重大事故対策 – 格納容器が小さいことを踏まえた格納容器破損防止対策 –

論点No.122

ワーキングチーム検証結果

代替循環冷却系の系統概略図

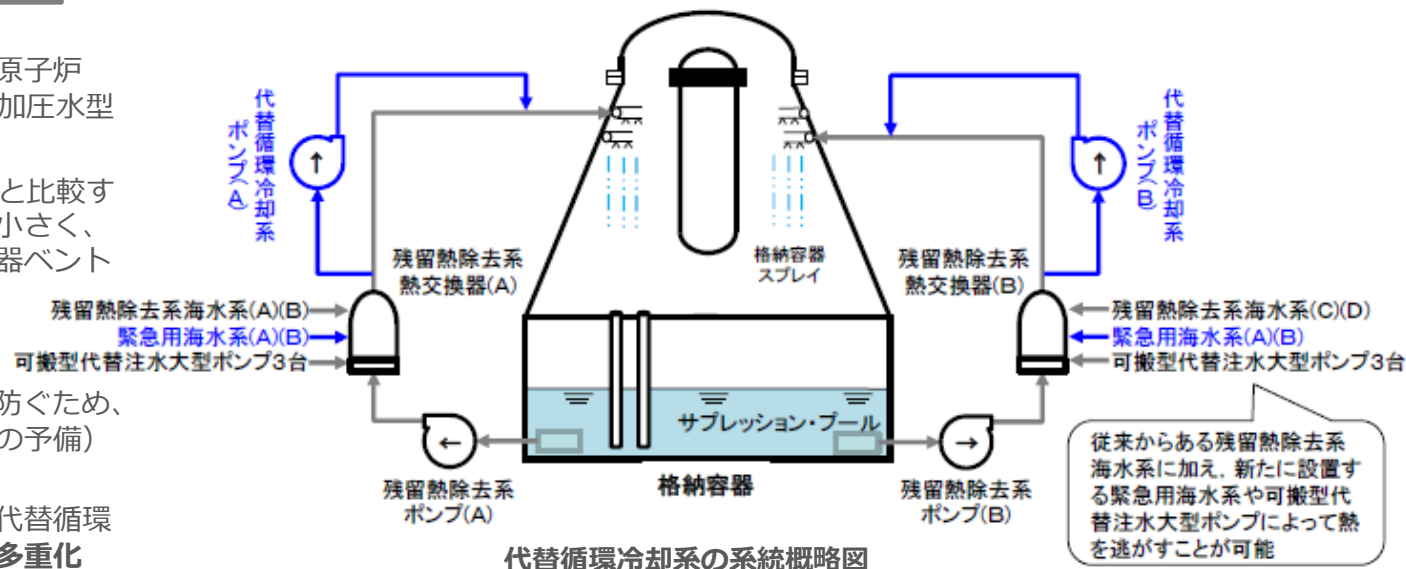
東海第二発電所は、国内の他の原子力発電所と比較しても格納容器が小さいため、事故で内部の圧力が高まった際、早期に放射性物質を放出しなければならないと思うが、そのことを踏まえた対策はとっているのか。

新規制基準で求められている様々な対策に加え、格納容器が小さいことを踏まえて、自主的に、格納容器内を冷やし圧力を下げる効果のある代替循環冷却系を増やすなど、**新規制基準で求められている以上の対策を実施することを確認。**

- 事故後、短時間で格納容器ベントに至ることを防ぐため、代替循環冷却系（常用の格納容器を冷やす設備の予備）を設置し、格納容器ベントに優先して使用
- さらに、**新規制基準の要求以上の対策**として、代替循環冷却系の信頼性向上のため、**代替循環冷却系を多重化**
- また、事故により発生する可燃性ガスの濃度上昇を抑制するため、**可搬型の窒素供給装置を自主的に設置**
